## PROVĚŘENÍ NAVRHOVANÝCH OPATŘENÍ DVEŘÍ DO KRČKU IV (DO OBJEKTU SO01) Z HLEDISKA POŽÁRNÍ BEZPEČNOSTI

(Výňatek požárně bezpečnostního řešení 898 - 51467 - 1010/525)

PŮDORYS 1.NP  
MĚŘ.1:100

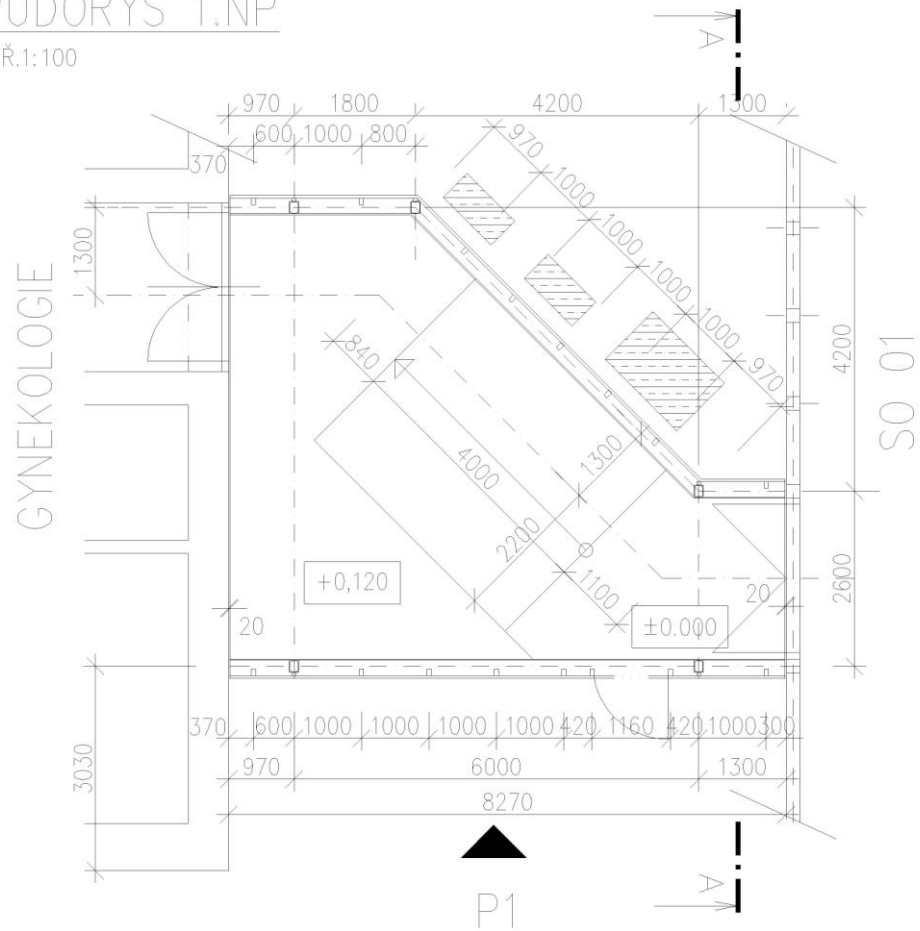
Na stávajících protipožárních dveřích z chodby CAR (stávající objekt porodnice) do krčku IV směřujícího do stávající budovy SO 01 je navržena změna ovládání dveří.

Nově je požadováno blokování vstupu ze strany krčku IV do stávajícího objektu porodnice. V současnosti jsou požární dveře vybaveny oboustranně klikou. Nově je navrženo ze strany krčku osadit madlo (kouli), ze strany porodnice ponechat kliku. Otevírání dveří při východu z porodnice bude tedy mechanické klikou. Otevírání dveří ze strany krčku do porodnice bude přes elektrické odblokování svedené do určených místností v porodnici s trvalou obsluhou. Únik osob v případě požáru z objektu SO 01 i porodnice je tedy nezměněn, protože krček SKVI je osazen dveřmi šíře 1100mm vedenými do vnějšího prostoru.

- krček SK VI - nebude ve II. etapě realizován, bude zde pouze východ na volné prostranství, prostor u východových dveří musí být trvale volný, bez překážek (po realizaci požadavek na požární odolnost dveří mezi SO 01 a krčkem nebude, z krčku bude východ na volné prostranství z CHÚC; mezi krčkem a sousedním objektem jsou navrženy dveře EI 30 D3 - C)
